電源開発株式会社
大間原子力発電所

敷地西方沖断層に関する
個別検討事項について

平成16年6月
原子力発電安全審査課

図-2.5 敷地西方沖断層付近のC層基底面等深線図

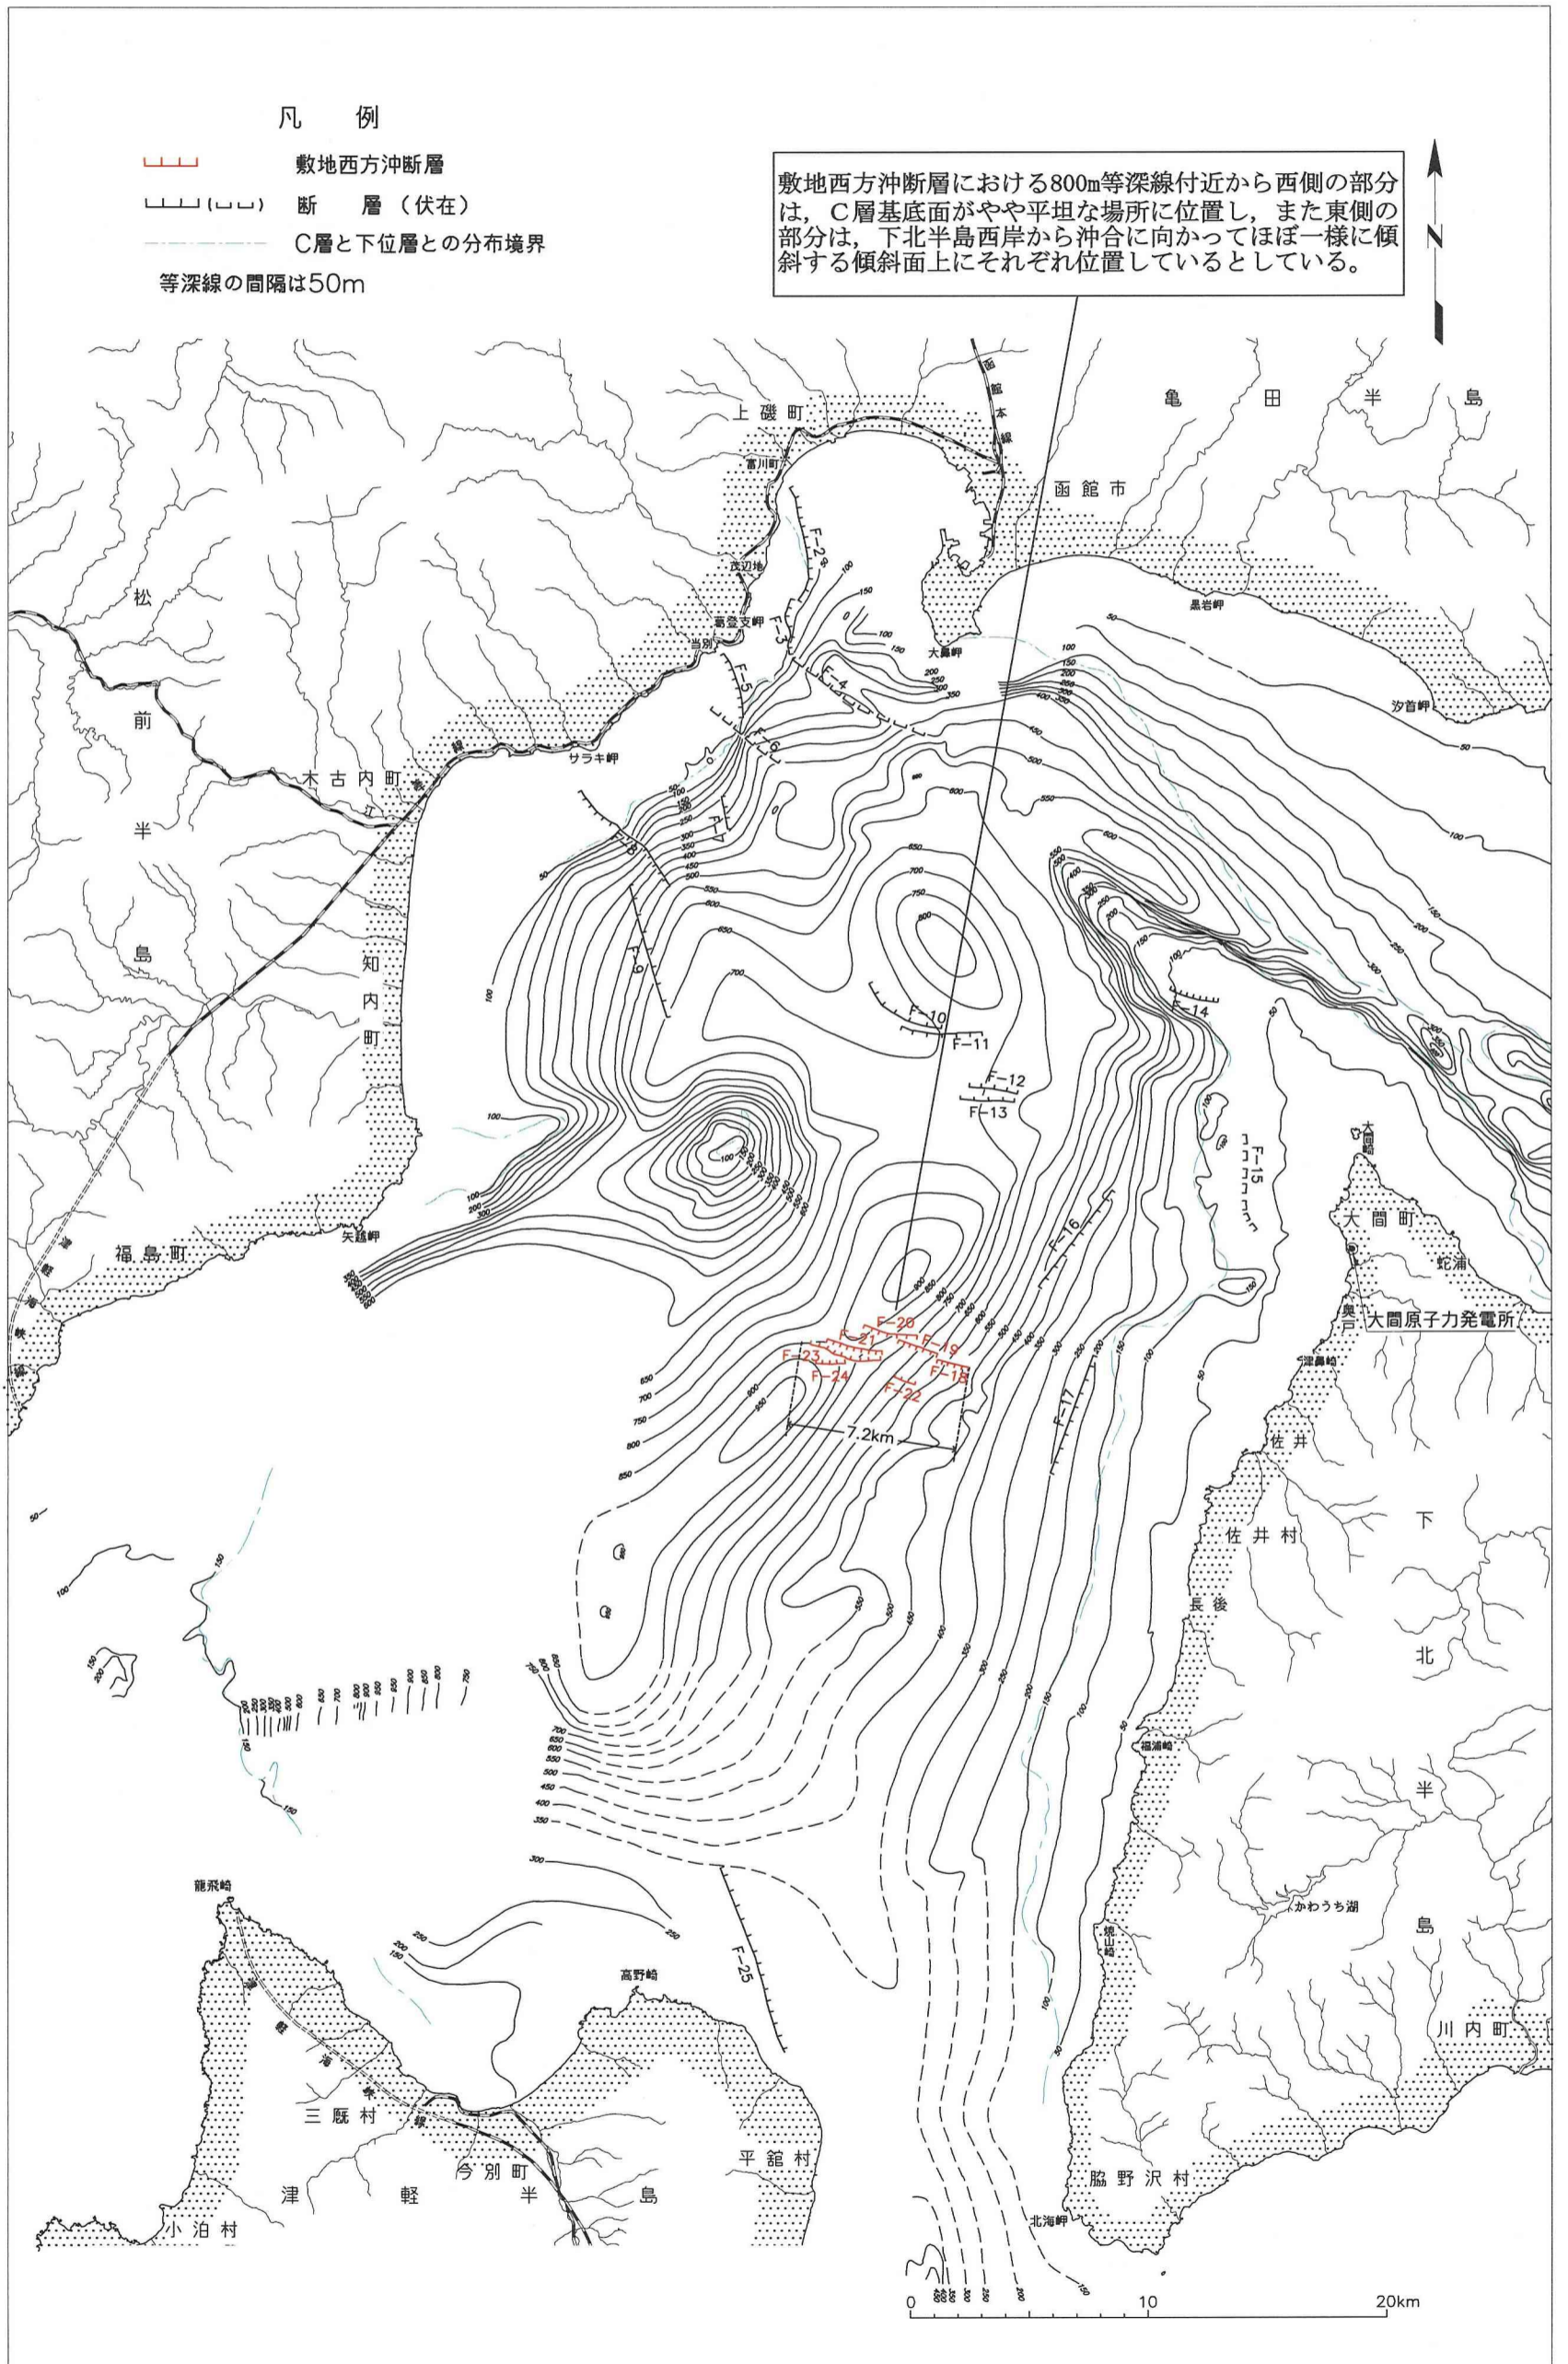
図-2.5に示すように、敷地西方沖断層における800m等深線付近から西側の部分は、C層基底面がやや平坦な場所に位置し、また東側の部分は、下北半島西岸から沖合に向かってほぼ一様に傾斜する傾斜面上にそれぞれ位置しているとしている。

敷地西方沖断層における800m等深線付近から西側の部分は、C層基底面がやや平坦な場所に位置し、また東側の部分は、下北半島西岸から沖合に向かってほぼ一様に傾斜する傾斜面上にそれぞれ位置しているとしている。

図-2.6 敷地西方沖断層付近の重力図

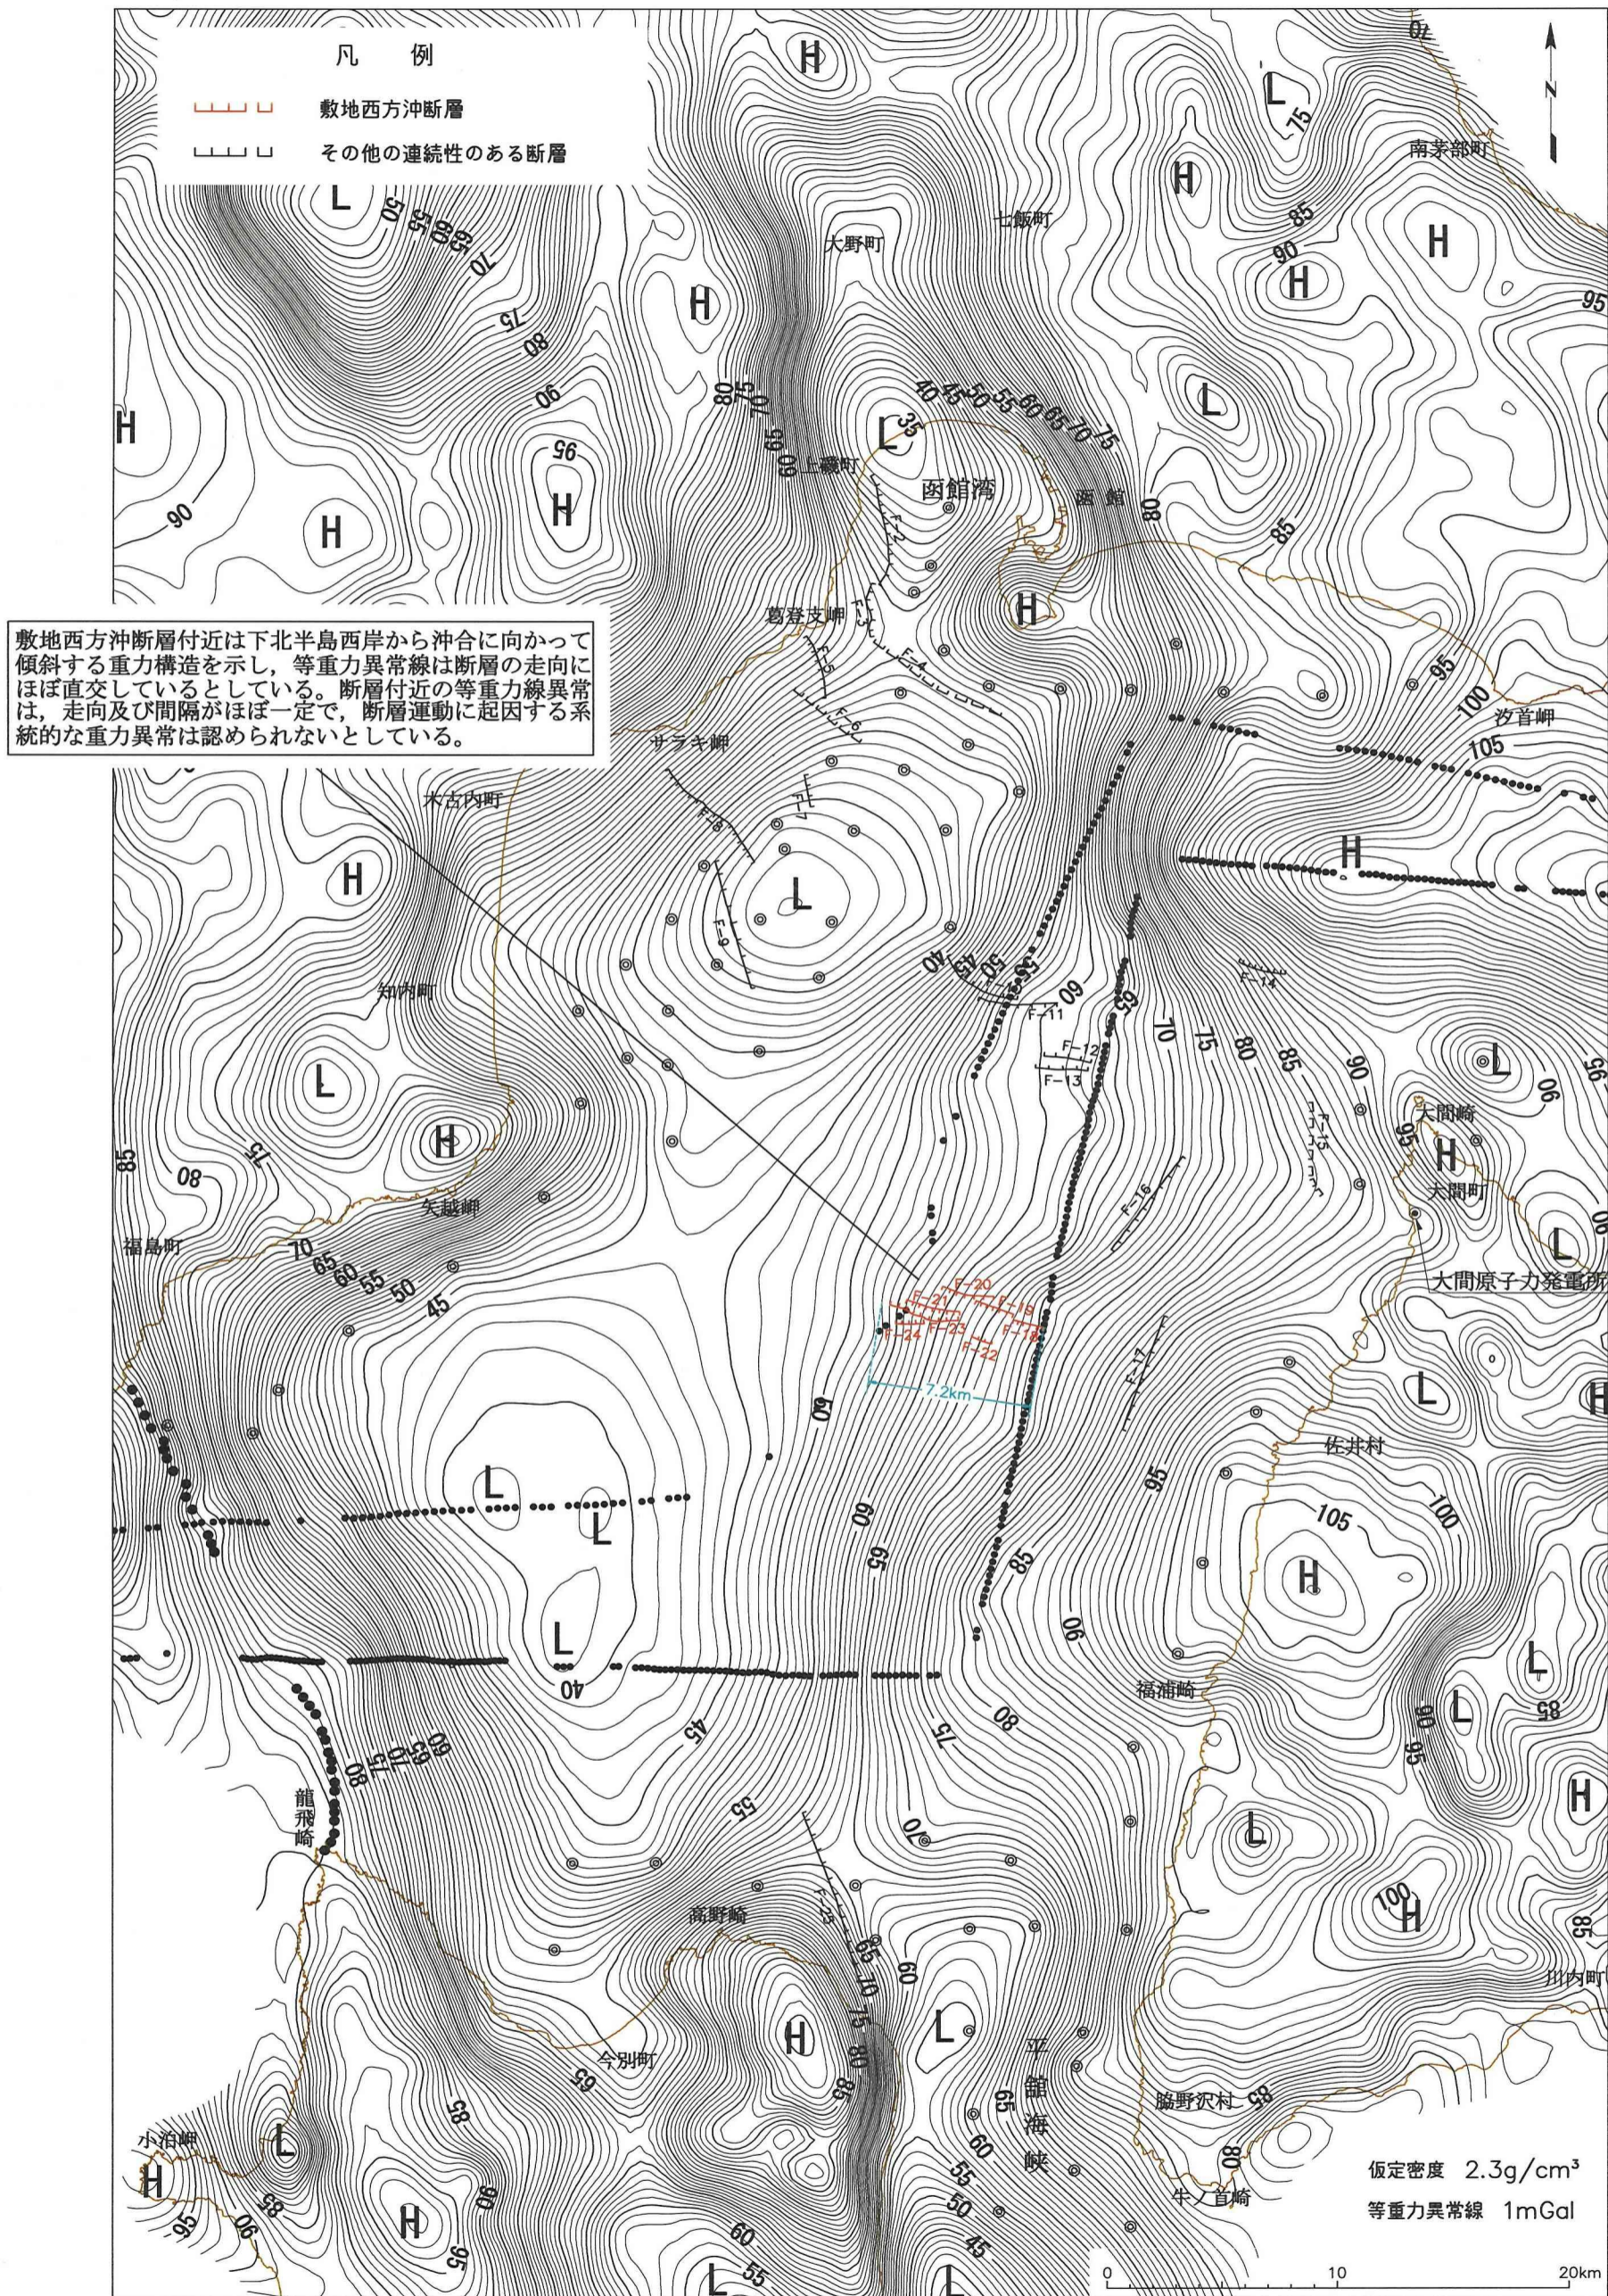
図-2.6に示すように、敷地西方沖断層付近は下北半島西岸から沖合に向かって傾斜する重力構造を示し、等重力異常線は断層の走向にほぼ直交しているとしている。断層付近の等重力異常線は、走向及び間隔がほぼ一定で、断層運動に起因する系統的な重力異常は認められないとしている。

敷地西方沖断層付近は下北半島西岸から沖合に向かって傾斜する重力構造を示し、等重力異常線は断層の走向にほぼ直交しているとしている。断層付近の等重力線異常は、走向及び間隔がほぼ一定で、断層運動に起因する系統的な重力異常は認められないとしている。
